Van: Mirjam Hulsbos <M.Hulsbos@wrij.nl>
Verzonden: maandag 30 maart 2020 15:19
Aan: Nico la Crois
Onderwerp: FW: Kaartje legger omgeving stortplaats Bellegoor
Bijlagen: Beltrum Deventer Kunstweg2a.pdf

Onderwerp: Kaartje legger omgeving stortplaats Bellegoor

Voor Groot Zever Vergisting BV (Deventer Kunstweg 2a in Beltrum) ben ik bezig om een vergunningaanvraag voor te bereiden voor realisatie van een veldopstelling met zonnepanelen op de voormalige vuilstort 't Bellegoor (direct ten oosten van de Deventer Kunstweg 2a). Het projectgebied is op onderstaande foto weergegeven.

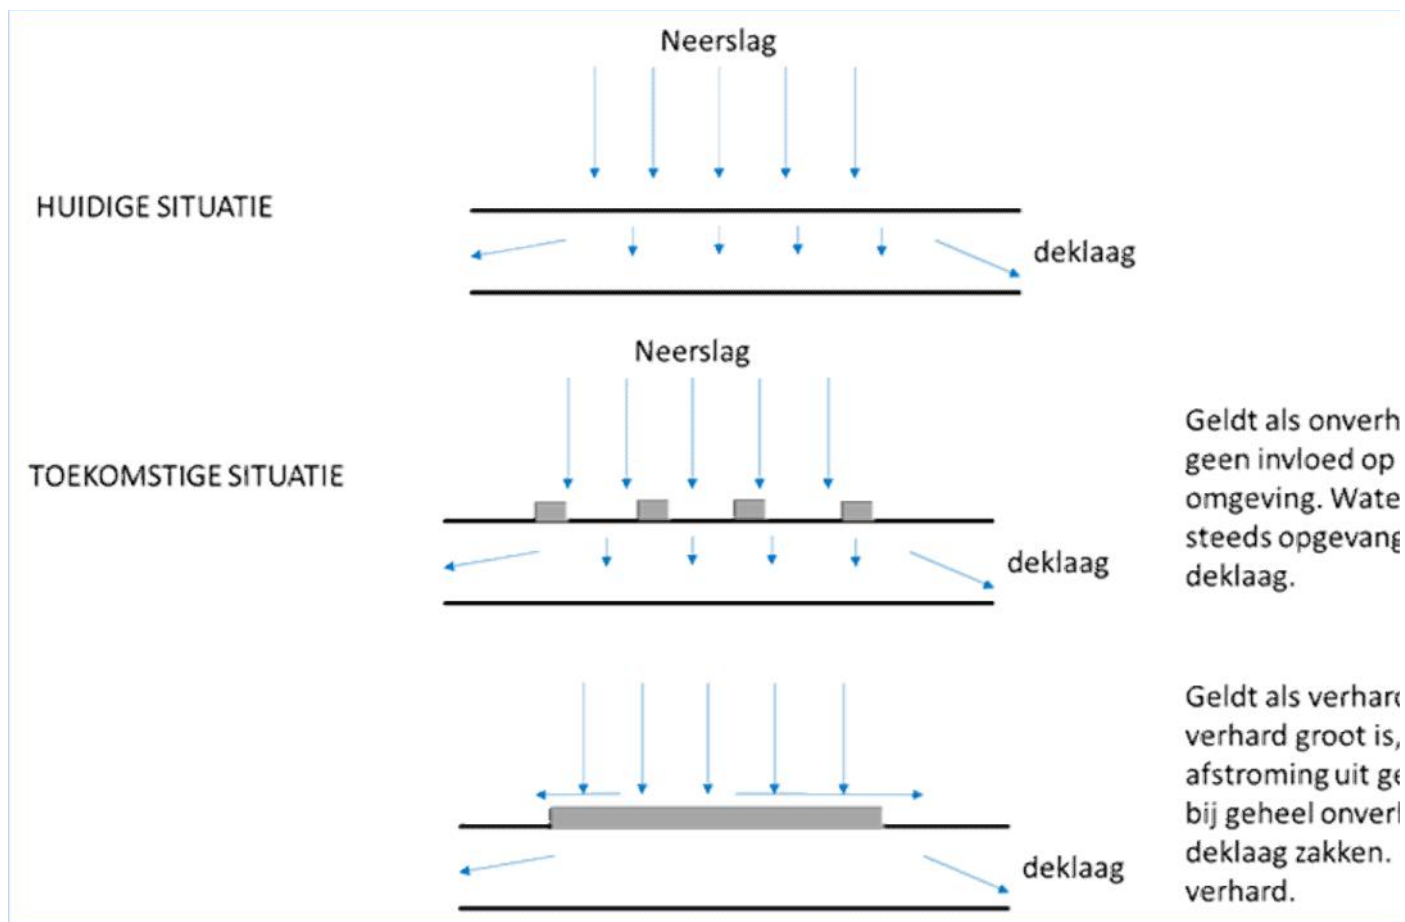
Daarnaast was er de vraag over de toename verharding en hoe dit gerekend moest worden in het gebied met het folie.

Ik heb hiervoor de opties naast elkaar gezet in onderstaande afbeelding.

Als in de toekomstige situatie er betonelementen zijn, maar deze maken slechts een beperkt aandeel uit van het oppervlak, dan zal het water nog in de deklaag infiltreren, en niet afstromen naar de omgeving. Dan kan je het als onverhard beschouwen.

Als het aandeel verhard groter is, dan kan het niet meer (tijdig) infiltreren in het gebied en is er wel degelijk sprake van extra afvoer uit het gebied. Dan moet het beschouwd worden als verhard gebied. Het is niet zo dat dit alleen geldt bij volledige verharding. Het gaat erom dat het deel van het gebied wat onverhard blijft ook de neerslag moet kunnen verwerken van het deel waar betonelementen komen.

Ik heb nu geen helder beeld van het oppervlak betonelementen, maar wanneer het aandeel zeer beperkt blijft, is het dus geen probleem. Anders wel goed om bijvoorbeeld rondom het gebied een infiltratiesloot aan te leggen. Dan wordt daar het afstromende water opgevangen en wordt het niet afgewenteld op de omgeving.
